東海第二発電所 審査資料	
資料番号	PS-3-4 改0
提出年月日	平成29年9月1日

## 東海第二発電所

### 原子炉格納容器の限界温度・圧力

(指摘事項に関する回答)

図 1 縮尺モデル試験体

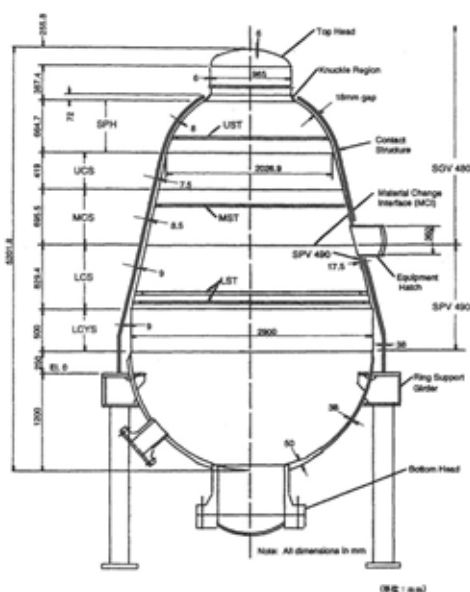
497-1	NUPEC 試験の適用性について、東海第二の解析モデルが同試験で評価した格納容器の破壊挙動を適切に模擬できていることを説明すること。
-------	--

東海第二発電所においては、シビアアクシデント時の原子炉格納容器の破壊挙動を確認するため、有限要素法を用いた弾塑性解析を実施している。本解析は、格納容器全体の変形挙動を適切に模擬するとともに、格納容器胴部の形状不連続部、及びハッチ類を含む主要な貫通部をモデル化し、局所的な応力・ひずみ集中による影響についても評価することを目的としている。そのため、解析モデルの設定においては設計・建設規格の考え方に基づく要素分割をするとともに、実機条件を踏まえた境界条件を設定している。これら一連の解析手法の妥当性確認を目的として、既往の知見である NUPEC 試験において実施された 1/10 縮尺モデル試験を模擬した検証解析を実施している。

図 1 に 1/10 縮尺モデル試験体を、図 2 に検証解析モデルを示す。
